Informativo 24

Baja SAE Brasil – Regional Nordeste 2023

Medição de espessura dos tubos

Figura 1: Posições onde deve ser realizada a furação

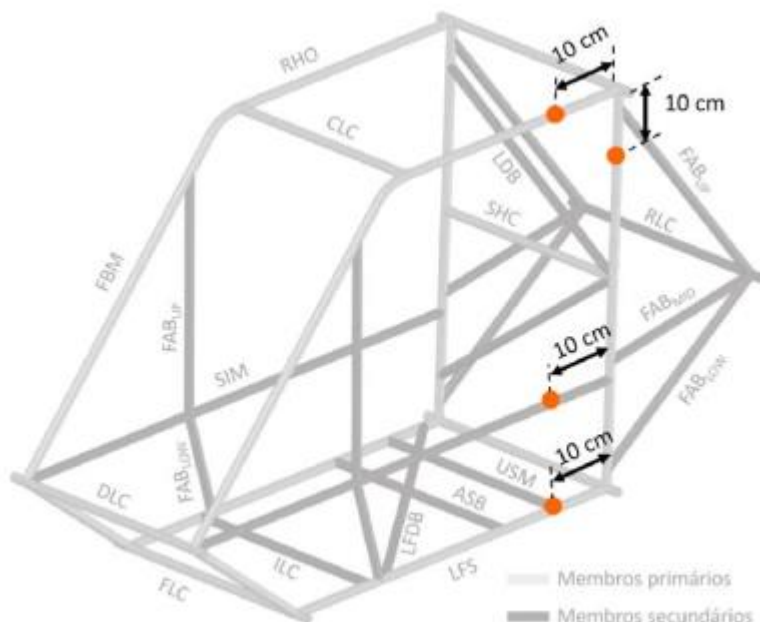
Para a medição através de paquímetro as equipes deverão disponibilizar de antemão, antes da entrada na prova, furos de 4.5 mm de diâmetro em somente uma das paredes do tubo em todas as posições indicadas na figura 1 (elementos RRH, RHO, LFS e SIM):

Figura 2: Diagrama demonstrando como o furo deve ser executado

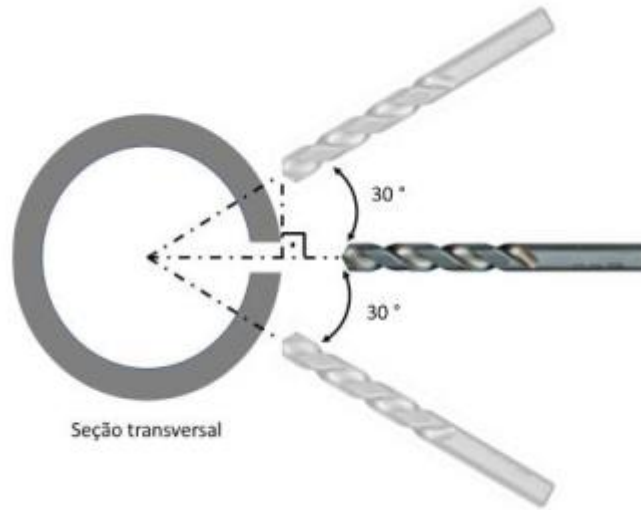
Caso todos os membros solicitados sejam construídos com tubos primários a equipe deve preparar um tubo secundário para a medição. Os furos podem ser feitos em qualquer um dos lados do veículo, na face lateral do tubo, voltados para fora do carro. Essa forma de fazer a furação deverá ser realizada para facilitar o uso da haste de profundidade do paquímetro. Como tolerância, é permitido o desvio de $\pm 30^\circ$ em relação à linha de centro lateral do tubo. Observar a execução do furo na posição perpendicular em relação ao plano tangente do tubo. A figura 2 resume as indicações descritas.
